Objet : dossiers PC TOURNISSAN 2 - RIBAUTE

n° PC 011 392 20 S0003 – demandeur : Hexagone Energie TRN2

n° PC 011 311 20 S0001 – demandeur : Hexagone Energie RBT

Réponses à l'avis de la MRAe

Raccordement théorique du parc photovoltaïque

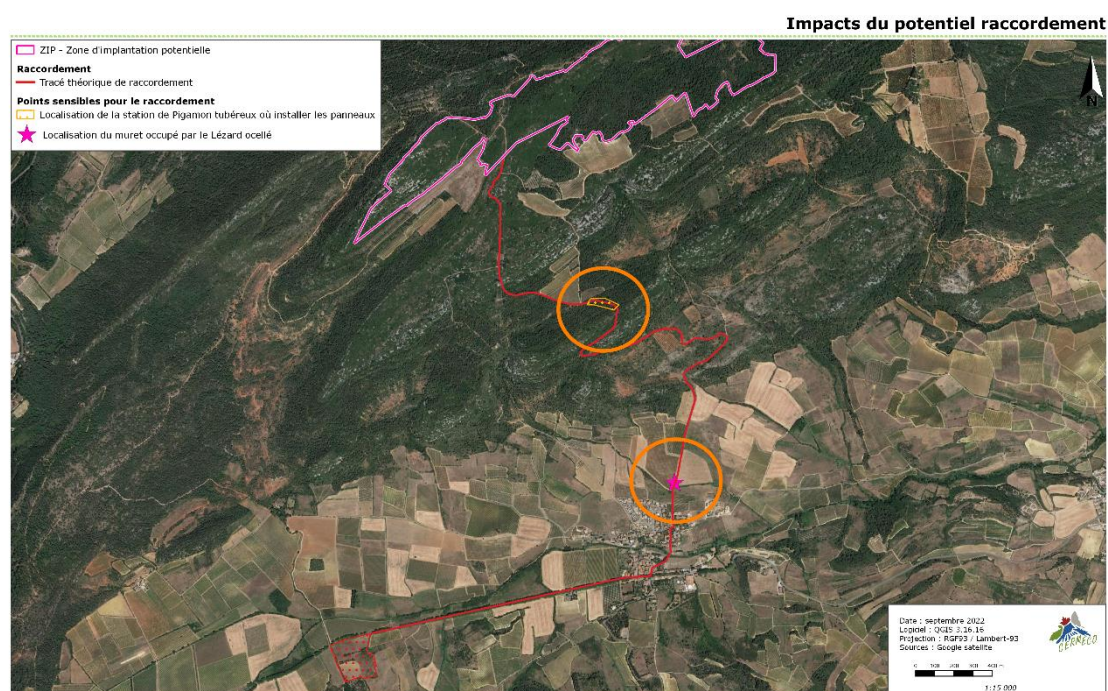
La MRAe recommande de démontrer la possibilité de raccordement externe du projet au réseau, et d'intégrer une analyse des incidences potentielles sur les habitats naturels, la faune et la flore le long de l'itinéraire de raccordement électrique du projet jusqu'au poste source (cartographie et description des enjeux).

Une analyse de ce tracé a été réalisée, en identifiant les secteurs les plus sensibles d'un point de vue naturaliste. L'ensemble de ce tracé a donc été parcouru en 2018 puis en 2022 en y recherchant les potentielles zones devant faire l'objet de mesures supplémentaires. L'inventaire n'a pas été exhaustif et s'est réduit à une analyse sommaire des potentialités écologiques.

Dans un premier temps, le raccordement va suivre la piste d'accès sud au parc photovoltaïque. Les milieux bordant cette piste sont successivement des vignes, des matorrals de Pins d'Alep, des garrigues et friches agricoles. Deux points sensibles ont été relevés sur cette partie du tracé :

- Une station de Pigamon tubéreux en bordure du matorral de Pins d'Alep au nord, qui fera l'objet d'un balisage et d'une mise en place d'un panneau de sensibilisation quant à sa présence. Il conviendra d'y associer les travaux de raccordement en dehors de la période de floraison et d'un accompagnement d'un écologue expert pour éviter de réaliser la tranchée au niveau de cette population. Un contournement de cette station devra alors être réalisé.

- Un muret occupé par un individu de Léopard ocellé, au sud, près d'un passage à gué au nord du village. Ce muret devra autant que possible être contourné et un calendrier d'intervention en dehors des périodes sensibles du Léopard ocellé devra être suivi (soit des travaux à envisager de septembre à mars). Le cas échéant, sous les conseils d'un ingénieur écologue, le muret devra être reconstitué et d'autres linéaires de pierriers devront être apposés le long de la piste, en accompagnement.

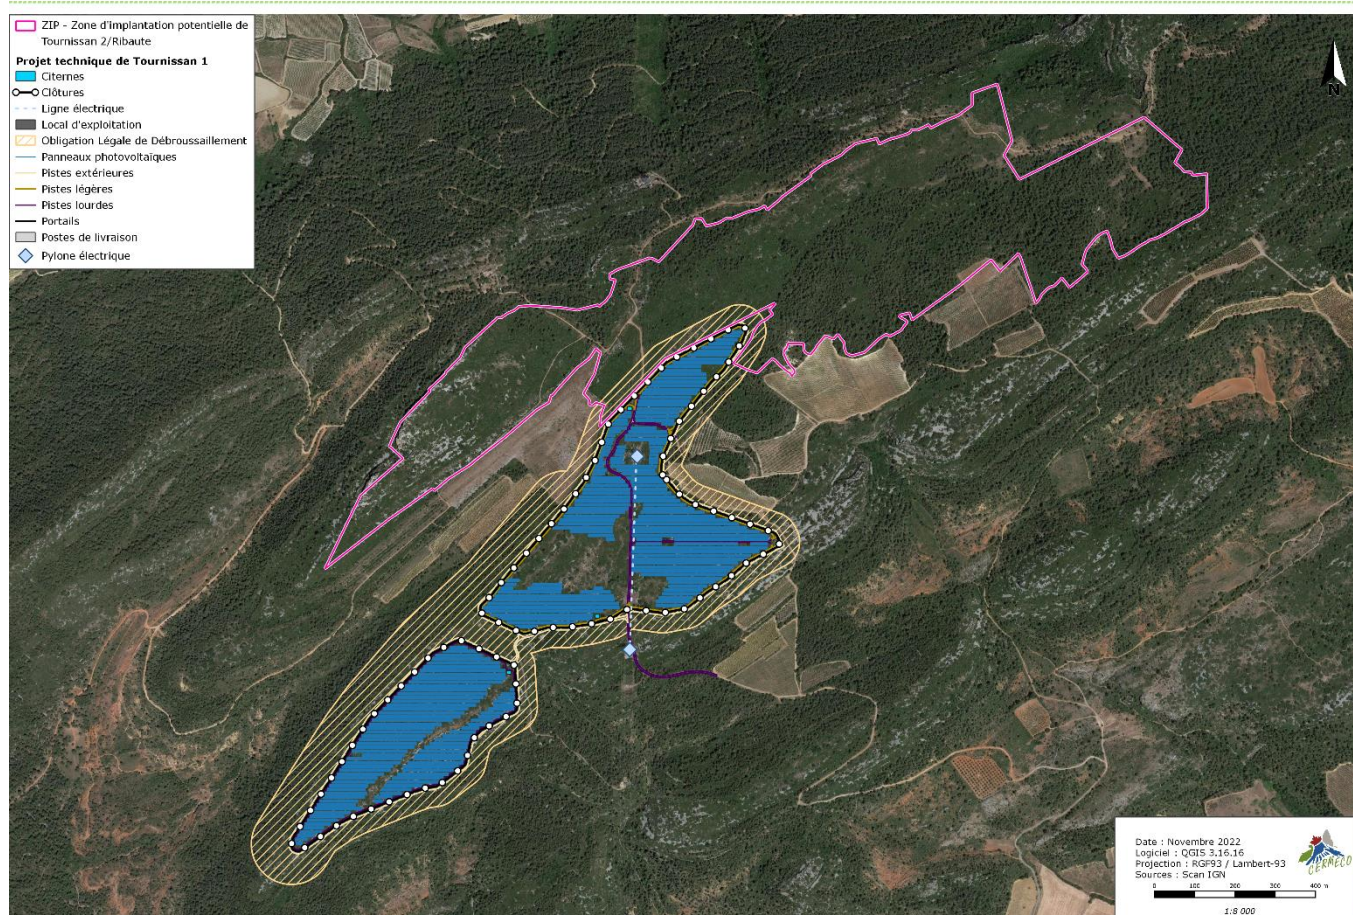
LA MRAe recommande d'apporter une conclusion quant aux impacts cumulés de ces projets sur la biodiversité locale et le cas échéant de proposer de nouvelles mesures pour en atténuer les effets.

Les mêmes types d'habitats sont retrouvés pour les projets, à savoir des garrigues hautes pouvant être considérées comme des réservoirs biologiques pour certaines espèces.

→ Des effets cumulés sont à prévoir entre ces projets qui vont consommer le même type d'habitats naturels et impacter le même cortège d'espèces. Les effets cumulés peuvent donc être qualifiés de modérés à forts.
